工程指示 / 要求簡箋(E.I.)

工程指示編號：EI/ 3721 /21

工程名稱：延坪道住宅項目

工程項目：Mock up 佛沙窗修改玻璃線

工程編號: J-853	圖紙名稱: 玻璃線 (鐵線)	材料: 17.8x15x2 鋁角	表面處理: —
工程名稱: 錦上路/延平道	圖號: AL-001	數量: —	日期: 2021.07.27
		製圖: Ivan	審核: MSH

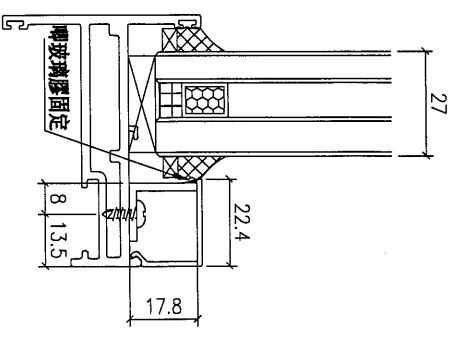
由於 Mock up 佛沙窗裝不到玻璃，玻璃線需作修改。1. 削去部分玻璃線。2. 加裝鋁角。請依附件資料加工。
(由於出貨趕急，請緊急處理)。

ø5.2通孔修改9#*1/4鋼牙

說明: 1-用倉存2mm或3mm厚鋁角削制;
2-此鋁角可直接用鋼牙配安裝在相關鋁框及窗玉料位置;
